MEMOIRE DE REPONSE SUITE A
L'AVIS DE LA DREAL RELATIF AU PROJET DE DE LA SARL LUCAS-BAUDMONT SUR LA COMMUNE DE QUINCAMPOIX-FLEUZY (COURRIER DU 24/10/16)

Localisation des zones à dominante humide localisées à proximité de l'aire d'étude

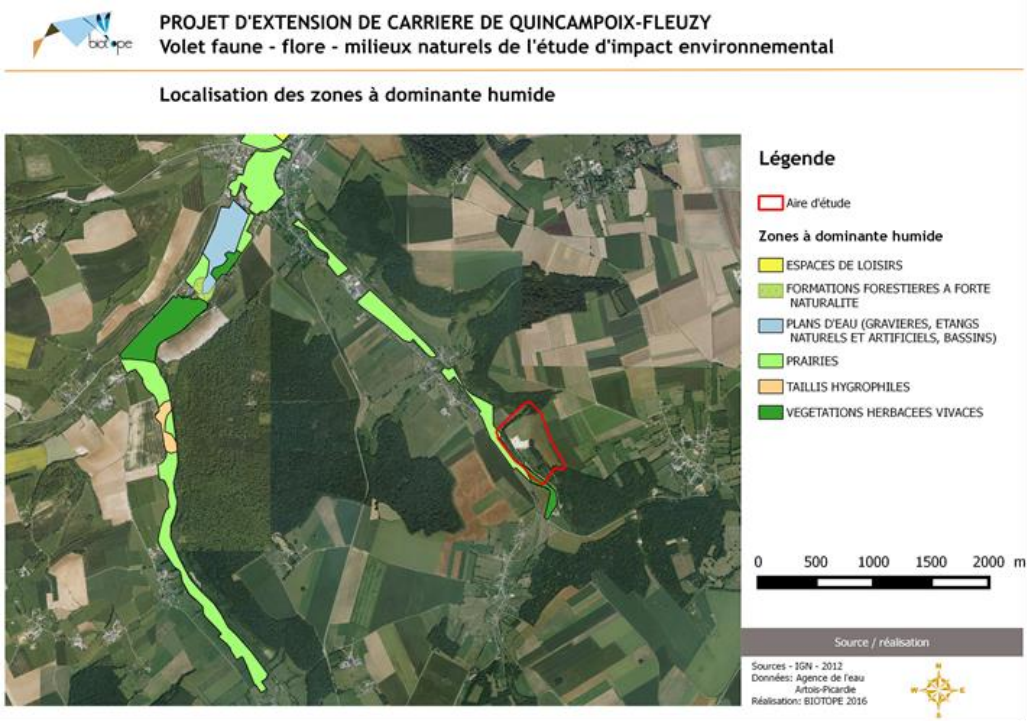
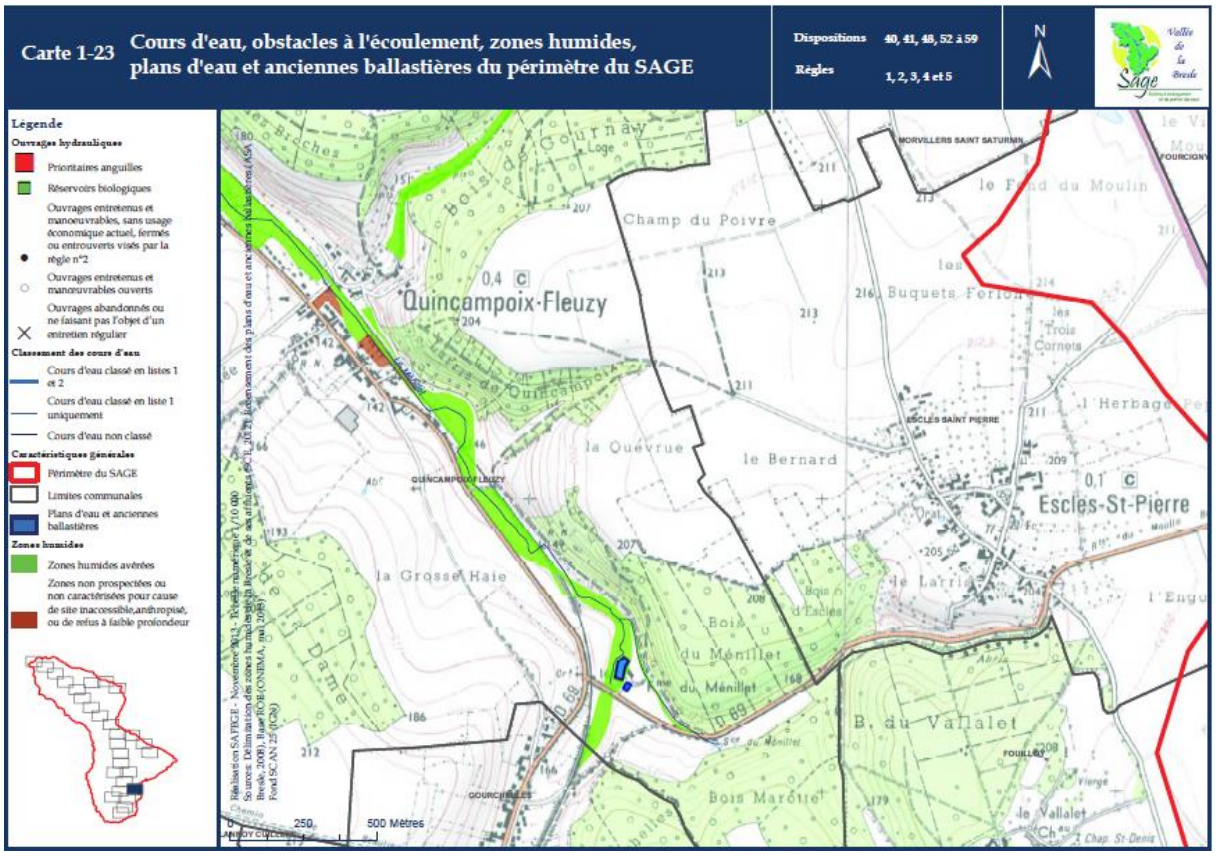
Observation 3 – L'inspection précise qu'il aurait été pertinent de prendre en compte les zones humides inventoriées dans le projet de SAGE de la Bresles :

D'après la cartographie des zones à dominante humide établie par l'Agence de l'Eau Artois-Picardie (SDAGE, Novembre 2009), le site de la carrière se situe en bordure de zone à dominante humide répertoriée. Il s'agit principalement de végétations herbacées vivaces et de prairies (cartes suivantes). La présence d'une zone humide située en limite de l'aire d'étude est également confirmée dans SAGE de la Vallée de la Bresle.

La carte « Localisation des zones humides dans le périmètre du SAGE Vallée de la Bresle » issue du projet de SAGE, confirme la localisation des zones humides.

De ce fait, les éléments et conclusions présentés dans le précédent rapport demeurent inchangés :

- Le projet d'extension de carrière n'induira aucun impact sur les habitats de reproduction des amphibiens représentés localement uniquement par le ruisseau du Ménillet. Les emprises du projet sont en effet situées hors zone humide. Le projet est, de plus, isolé par rapport au ruisseau du Ménillet par la présence d'une voie ferrée sur un léger remblai et par la présence d'une frange boisée. Les impacts indirects causés par d'éventuelles pollutions ou ruissellements vers le cours d'eau peuvent ainsi être considérés comme négligeables.
- Les impacts du projet d'extension de carrière sur les poissons sont finalement considérés comme étant nuls.
